INFORME DE AUDITORÍA
N° 17644-2025-CG/GRTB-AC

AUDITORÍA DE CUMPLIMIENTO
MUNICIPALIDAD PROVINCIAL DE TUMBES
TUMBES-TUMBES-TUMBES

**“MEJORAMIENTO DEL SISTEMA DE SEMAFORIZACIÓN
Y SEÑALIZACIÓN EN LAS VÍAS URBANAS DISTRITO DE
TUMBES, PROVINCIA DE TUMBES, DEL
DEPARTAMENTO DE TUMBES – 1ERA ETAPA” CON CUI
2301477**

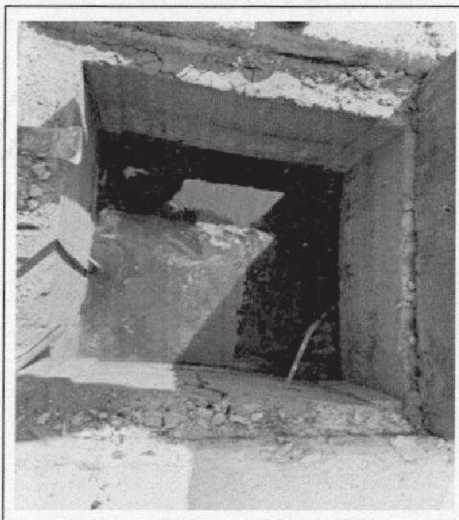
Se verificó la ausencia de ductos de concreto en las llegadas y salidas de las cajas de paso, observándose únicamente ductería de PVC, en contradicción con las especificaciones del expediente técnico. Asimismo, se identificó un tramo de

aproximadamente 14,00 metros donde la conexión fue ejecutada con cable vulcanizado colocado junto a la junta del pavimento rígido, pese a que el plano E-01 establece la instalación de ductería de concreto de doble vía. Esta situación representa una desviación del diseño original.

a. Ítem 05.02 – Suministro y Colocación de Cajas de Paso Tipo CE-2

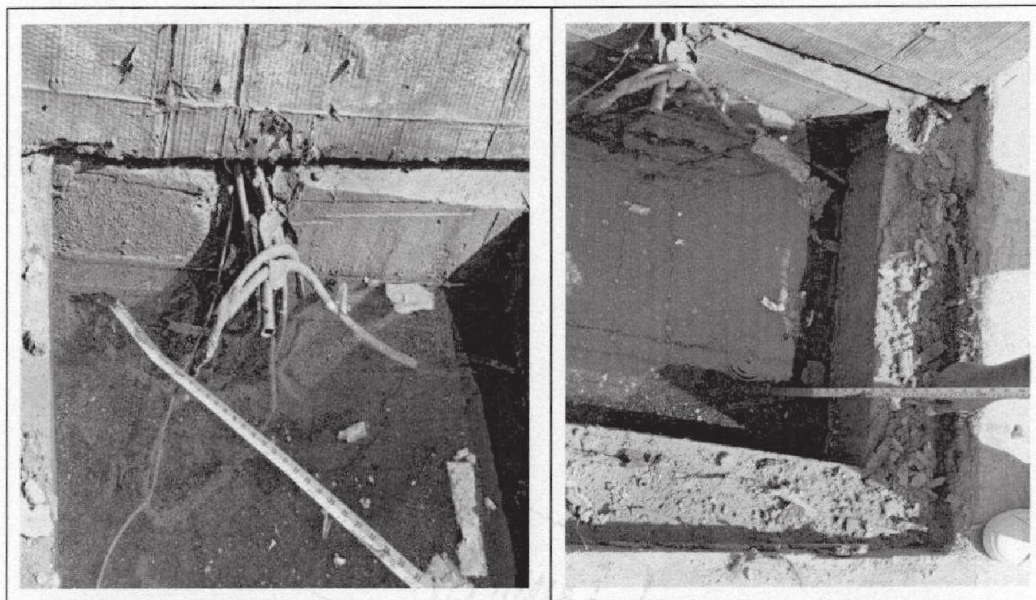
En relación con las cajas de paso, se constató que estas no se condicen con lo establecido en el plano D-2, presentando discrepancias respecto al diseño proyectado. Según lo dispuesto en dicho plano, la caja debía ejecutarse en concreto con una resistencia mínima de $f'c = 175 \text{ kg/cm}^2$, incluir un orificio de drenaje en la base para evacuar aguas pluviales, y contar con una tapa de concreto armado provista de rejilla de bronce que permita la ventilación y el escurrimiento superficial. Asimismo, debía garantizar condiciones de hermeticidad y sellado, asegurando la adecuada protección de los conductores eléctricos frente a filtraciones, humedad y posibles actos vandálicos.

Durante la inspección técnica se verificó que las cajas de paso se encontraban anegadas, con los cables eléctricos totalmente sumergidos, lo que evidencia la inexistencia o deficiente ejecución del sistema de drenaje previsto. Esta situación

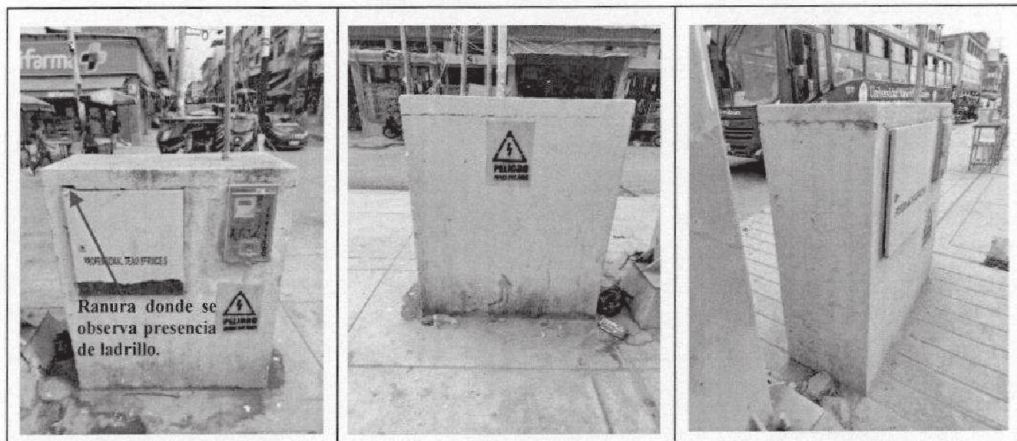
Detalle de Caja de Paso Lleno de Agua producto de lluvias sin sistema de drenaje indicado en los planos y con cables eléctricos sumergidos

Asimismo, se observó que las tapas no son herméticas, permitiendo el ingreso de agua al interior de las cajas, lo que afecta la durabilidad de las instalaciones y la adecuada protección de los conductores.

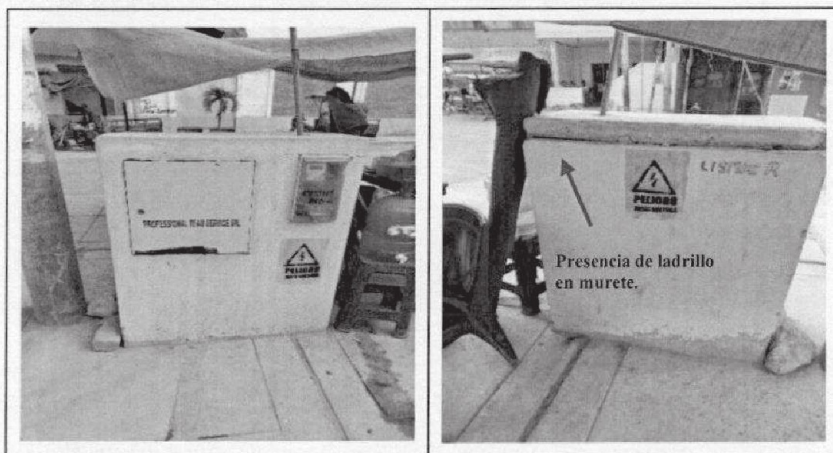
Se verificó que estas no se condicen con lo establecido en las especificaciones técnicas del plano D-2 del expediente técnico, que establece su construcción en concreto armado $f'c = 175 \text{ kg/cm}^2$, con sistema de drenaje inferior, tapa de concreto armado con rejilla metálica y sellado completo de las uniones. Estas condiciones buscan garantizar la protección del cableado frente a filtraciones, humedad y agentes externos, asegurando la funcionalidad y durabilidad del sistema semafórico.

No obstante, se evidenció que las cajas ejecutadas carecen del drenaje inferior previsto y las tapas presentan fisuras, exposición de acero de refuerzo y presencia de cangrejas, reflejando deficiencias en el proceso constructivo y baja calidad del concreto, lo cual compromete la durabilidad del sistema y la seguridad de los componentes eléctricos, al permitir acumulación de agua y posible deterioro prematuro, comprometiendo la vida útil del sistema de semaforización.

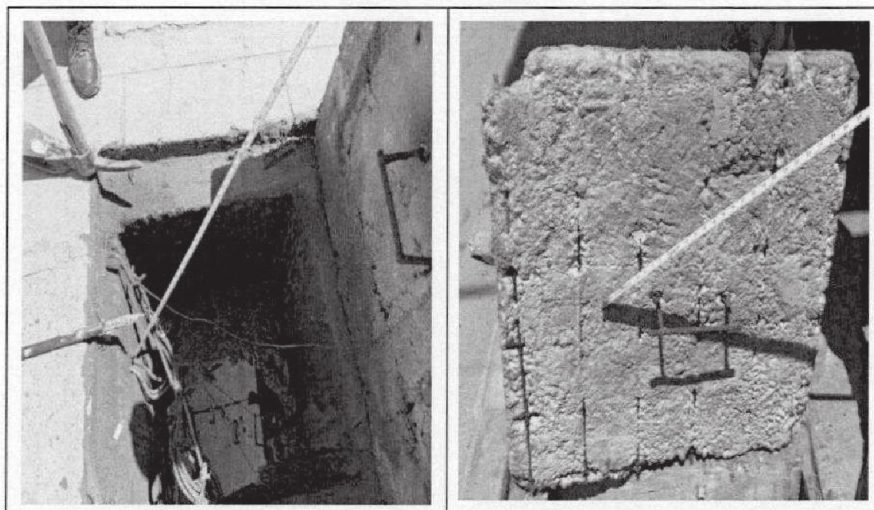
Según lo establecido en las láminas DR-01 y E-01 del expediente técnico, se debía instalar un total de **33,65 ml de ductos de concreto de doble vía** en una ubicación específica. Sin embargo, se constató que dichos ductos **no fueron instalados conforme a lo previsto en los planos de ejecución de obra**, siendo reemplazados por tubería de PVC dispuesta en un recorrido distinto al indicado en el plano DR-01. La longitud total de tubería de PVC instalada asciende a **23,65 ml**.

Adicionalmente, se identificó un tramo de aproximadamente **10,00 ml** en el cual la canalización fue ejecutada utilizando **cable vulcanizado dispuesto superficialmente sobre la junta del pavimento rígido**, cuando el plano E-01 establece expresamente que en dicho tramo debía instalarse **ductería de concreto de doble vía**.

En las verificaciones físicas realizadas en las cajas de paso, se constató la ausencia de ductos de concreto tanto en llegadas como en salidas, encontrándose únicamente ductería de PVC.

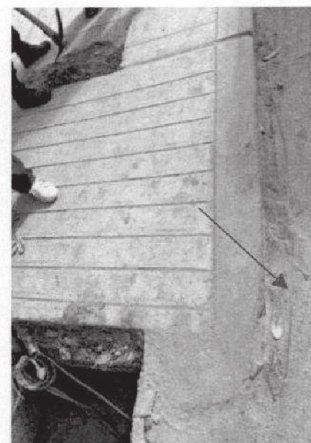
Se constató la existencia de 2 pozos a tierra, los que tiene una conexión entre la varilla de cobre y el cable, mediante bornera de cobre; además, el cableado del pozo a tierra al tablero, se encuentra expuesto y se realizó por las juntas de la vereda; también, que solo está aterrado el tablero, ninguno de los semáforos tiene la conexión de puesta a tierra, debido a que uno de los pozos tiene el cable de conexión roto.

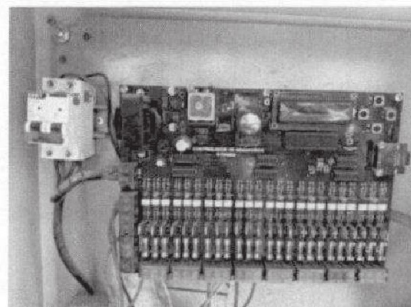
Se constató la inexistencia del tablero de distribución By Pass con UPS, incluido sus componentes (4 interruptores magnéticos, 1 interruptor diferencial, 1 conmutador y 1 equipo UPS de autonomía de una hora).

Se comprobó la existencia de un tablero de plástico, con tapa cubierta del mismo material para el medidor electrónico.

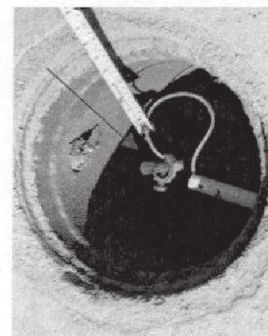
Se constató la existencia de 2 pozos a tierra, los que tiene una conexión entre la varilla de cobre y el cable, mediante bormera de cobre; además, que solo está aterrado el tablero y un semáforo, los demás semáforos no tienen la conexión de puesta a tierra.

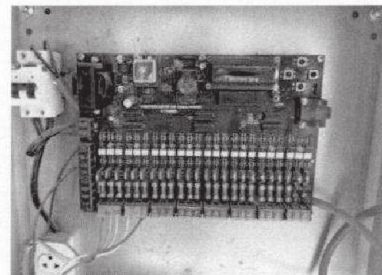
Se constató la inexistencia del tablero de distribución By Pass con UPS, incluido sus componentes (4 interruptores magnéticos, 1 interruptor diferencial, 1 conmutador y 1 equipo UPS de autonomía de una hora).

Se comprobó la existencia de un tablero de plástico, con tapa cubierta del mismo material para el medidor electrónico.

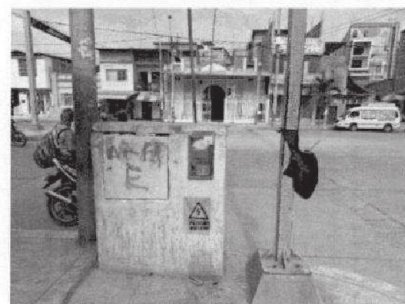
Se constató la inexistencia del tablero de distribución By Pass con UPS, incluido sus componentes (4 interruptores magnéticos, 1 interruptor diferencial, 1 conmutador y 1 equipo UPS de autonomía de una hora).

Se comprobó la existencia de un tablero de plástico, con tapa cubierta del mismo material para el medidor electrónico.

4. Calles Mayor Novoa y Mariscal Castilla:**01.04.01.06 Controlador de 8 grupos x 24 salidas para semáforos con capacidad de interconexión vía GPS, incluye tablero metálico**

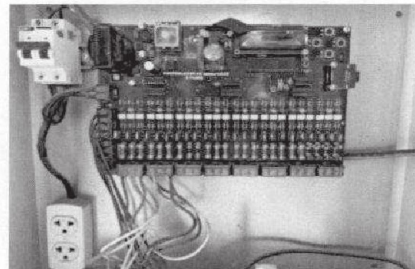
- ✓ Controlador de tráfico de 8 fases y 24 salidas.
- ✓ Microcontrolador PIC18F45K22.
- ✓ No cuenta con Módulo Bluetooth.
- ✓ No cuenta con módulo de potencia independiente.
- ✓ Controlador de fase no cuenta con ranuras de expansión para instalación de futuros módulos.
- ✓ No cuenta con puerto RJ45 para comunicación con PC, solo cuenta con puerto RS232.
- ✓ No cuenta con sistema de comunicación vía fibra óptica, modem inalámbrico, GSM y radio.
- ✓ No se puede observar los tipos de programación y demás especificaciones debido a que los semáforos están inoperativos por falta de energía eléctrica.

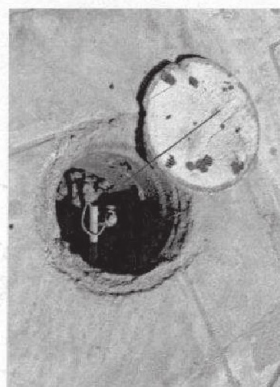
Se constató la existencia de 2 pozos a tierra, los que tiene una conexión entre la varilla de cobre y el cable, mediante bornera de cobre; además, que solo está aterrado al tablero y un semáforo, los demás semáforos no tienen la conexión de puesta a tierra.

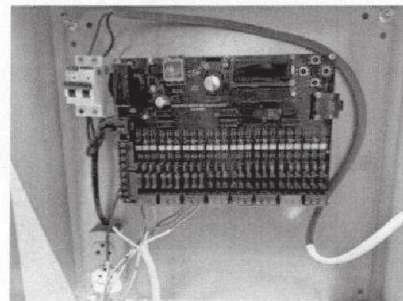
Se constató la inexistencia del tablero de distribución By Pass con UPS, incluido sus componentes (4 interruptores magnéticos, 1 interruptor diferencial, 1 conmutador y 1 equipo UPS de autonomía de una hora).

Se comprobó la existencia de un tablero de plástico, con tapa cubierta del mismo material para el medidor electrónico.

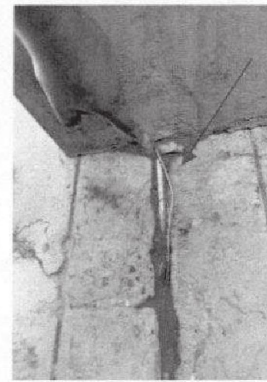
Se constató la existencia de 2 pozos a tierra, los que tiene una conexión entre la varilla de cobre y el cable, mediante bornera de cobre; además, el cableado del pozo a tierra al tablero se encuentra expuesto; también, que solo está aterrado el tablero y un semáforo, los demás semáforos no tienen la conexión de puesta a tierra

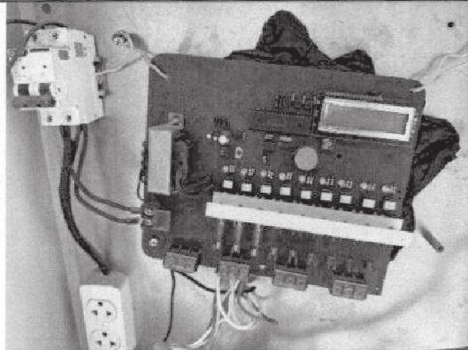
Se constató la inexistencia del tablero de distribución By Pass con UPS, incluido sus componentes (4 interruptores magnéticos, 1 interruptor diferencial, 1 conmutador y 1 equipo UPS de autonomía de una hora).

Se comprobó la existencia de un tablero de plástico, con tapa cubierta del mismo material para el medidor electrónico.

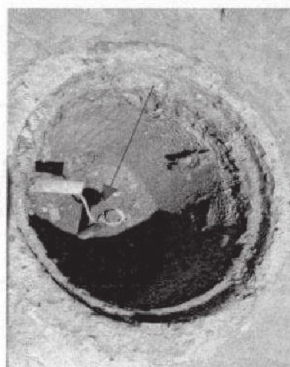
Se constató la existencia de 2 pozos a tierra, los que tiene una conexión entre la varilla de cobre y el cable, mediante bornera de cobre; también, que solo está aterrado el tablero, ninguno de los semáforos tiene la conexión de puesta a tierra, debido a que uno de los pozos tiene el cable de conexión roto.

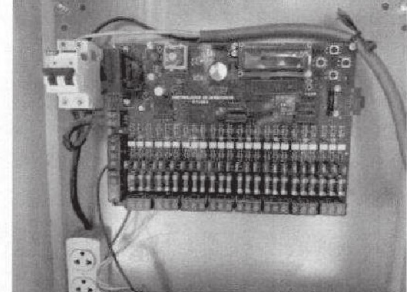
Se constató la inexistencia del tablero de distribución By Pass con UPS, incluido sus componentes (4 interruptores magnéticos, 1 interruptor diferencial, 1 conmutador y 1 equipo UPS de autonomía de una hora).

Se comprobó la existencia de un tablero de plástico, sin tapa, para el medidor electrónico.

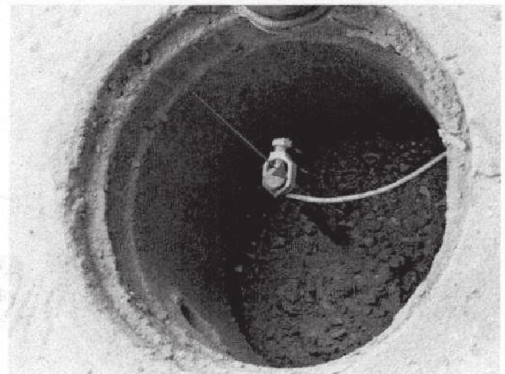
Se constató la existencia de 1 pozo a tierra, el que tiene una conexión entre la varilla de cobre y el cable, mediante bornera de cobre; además, que solo está aterrado un semáforo, los demás semáforos y el tablero no tiene la conexión de puesta a tierra.

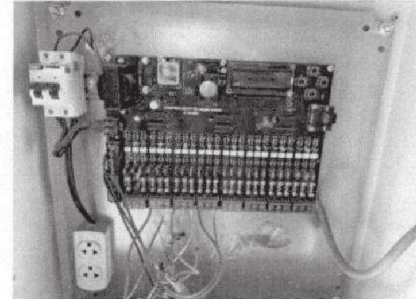
Se constató la inexistencia del tablero de distribución By Pass con UPS, incluido sus componentes (4 interruptores magnéticos, 1 interruptor diferencial, 1 conmutador y 1 equipo UPS de autonomía de una hora).

Se comprobó la existencia de un tablero de plástico, con tapa cubierta del mismo material y sin medidor.

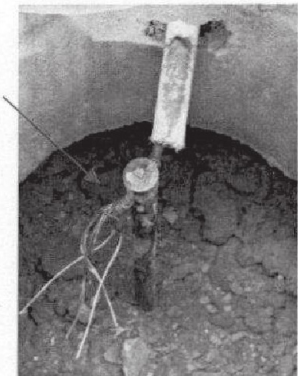
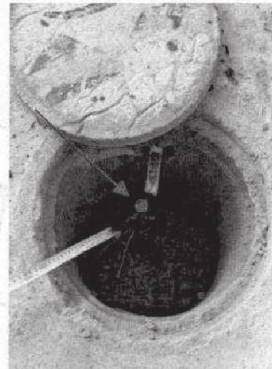
Se constató la existencia de 2 pozos a tierra, uno de ellos tiene una conexión entre la varilla de cobre y el cable, mediante bornera de cobre, el otro está conectado con el mismo cable torcido; además, que solo está aterrado el tablero y un semáforo, los demás semáforos no tienen la conexión de puesta a tierra

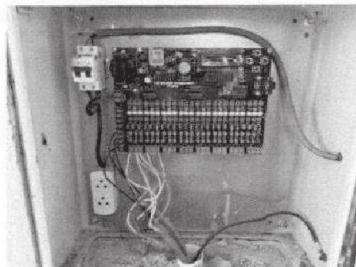
Se constató la inexistencia del tablero de distribución By Pass con UPS, incluido sus componentes (4 interruptores magnéticos, 1 interruptor diferencial, 1 conmutador y 1 equipo UPS de autonomía de una hora).

Se comprobó la existencia de un tablero de plástico, con tapa cubierta del mismo material para el medidor electrónico.

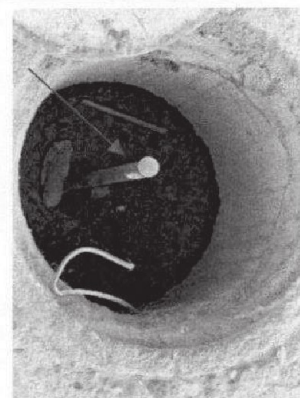
Se constató la existencia de 2 pozos a tierra, uno de ellos se encuentra sellado con concreto, el otro esta desconectado la varilla de cobre del cable; también, que solo está aterrado el tablero, ninguno de los semáforos tiene la conexión de puesta a tierra.

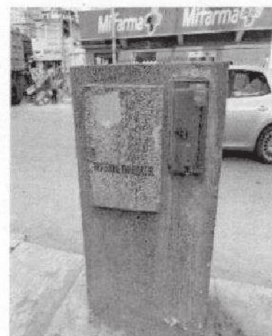
Se constató la inexistencia del tablero de distribución By Pass con UPS, incluido sus componentes (4 interruptores magnéticos, 1 interruptor diferencial, 1 conmutador y 1 equipo UPS de autonomía de una hora).

Se comprobó la existencia de un tablero de plástico, sin tapa y con el medidor roto.

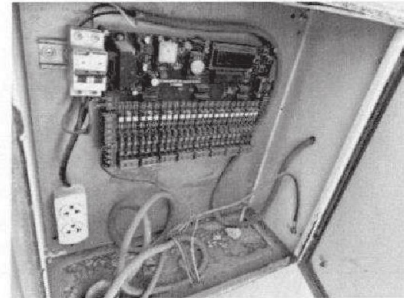
El personal de la seguridad ciudadana retiró el controlador para prevenir su sustracción.

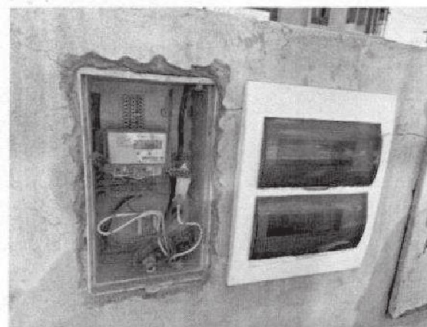
Se constató la inexistencia del tablero de distribución By Pass con UPS, incluido sus componentes (4 interruptores magnéticos, 1 interruptor diferencial, 1 conmutador y 1 equipo UPS de autonomía de una hora).
